## Controlebezoek – Periodiek [Hfst 6.5]

**Verslagnummer:** 31/04072024/36125/1/1

Molenstraat 20, 1560, Hoeilaart (België)

## Elektrisch bord

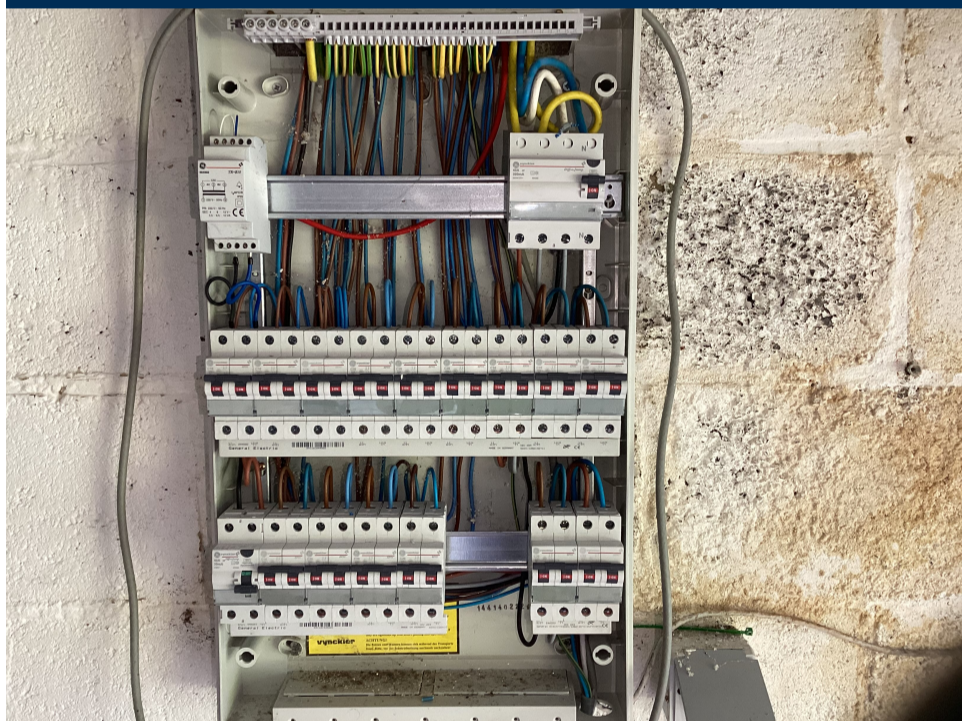
- Het verdeelbord is onvoldoende gemarkeerd. Individuele markering, voedingsspanning en/of gevarendriehoek ontbreken. - oAfd 3.1.3.3; Afd 9.4.1
- het eendraadsschema en situatieplan zijn niet aanwezig. – oAfd 3.1.2.1
- De isolatieweerstand van de installatie is onvoldoende. - oAfd 6.4.5.1
